## **PREAMBULE**

La société URBASOLAR développe un projet d'ombrières photovoltaïques sur le site BOUYER LEROUX sur la commune de la Boissière du Doré (44)

Une demande d'examen au cas par cas a été déposée le 10/07/2023 auprès de l'Autorité Environnementale (AE), instruite sous le numéro 2023-7159. Une demande de complément au dossier a été émise par l'AE-DREAL Occitanie le 25/07/2023

Le présent document constitue le complément à la demande d'examen au cas par cas précitée

PLAN CADASTRAL Section C parcelles 467,468,589,592,1008,1011,1014,1065,1066,1068,1070,1072,1075,1076,1077,1078,1079,
1080,1081, 1082,1083,1225 et 1226
Section D parcelles 176,1128,1130,1131,1132,1134,1223,1224,1223,1224,1225,1226 et 1227

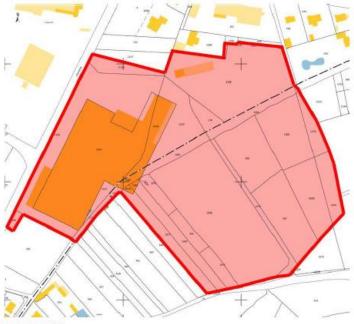
Rubrique 4.5 (page 4): Merci d'indiquer la surface de la ou des parcelle(s) concernée(s) par le projet.

Le projet porte sur l'emprise foncière du site BOUYER LEROUX. Celle-ci est détaillé dans le plan ci-après.

Extrait du règlement graphique du PLU (Source : Géoportail de l'Urbanisme)

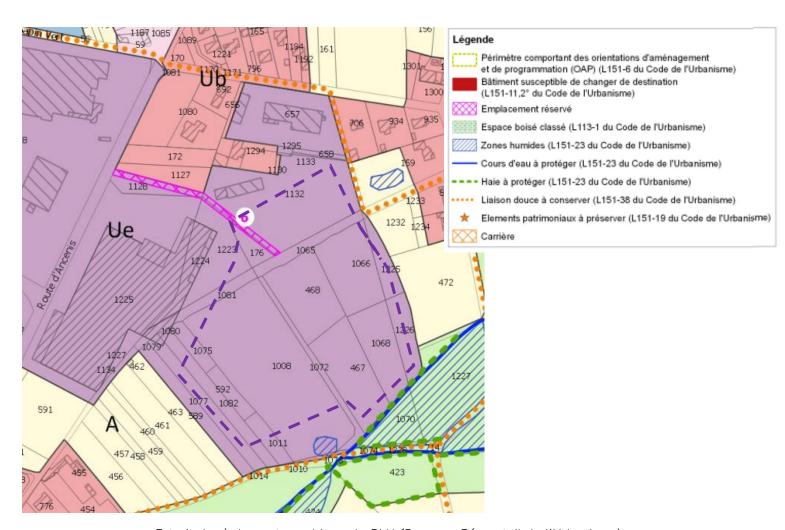
Rubrique 4.6 (page 4) : je vous remercie d'indiquer le document d'urbanisme en vigueur et le zonage concerné par le projet.

Le projet d'ombrières photovoltaïque est compatible avec le Plan Local d'Urbanisme (PLU approuvé le 22/09/2021.) de la Boissière du Doré.

Le site du projet est classé en zone « Ue » au PLU. La zone Ue est une zone urbanisée destinée aux activités industrielles

L'implantation tient compte des zonages à enjeux environnementaux répertoriés aux droits du site notamment les zones humides, cours d'eau et haies à protéger représentées au document graphique du PLU.
